# イズズ・ニッサン『エルフ・アトラス/コンドル』用エキゾーストパイプ IN/OUTパイプ材質変更

## 製品データ

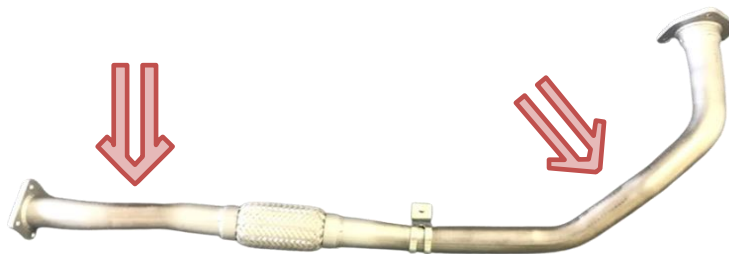
この度、上記新製品イズズ・ニッサン『エルフ・アトラス/コンドル』用エキゾーストパイプの仕様変更を致します。

※変更前：SUS409/φ50.8/t2.0 ⇒ 変更後：STKM11/φ50.8/t2.3(純正品同等仕様)
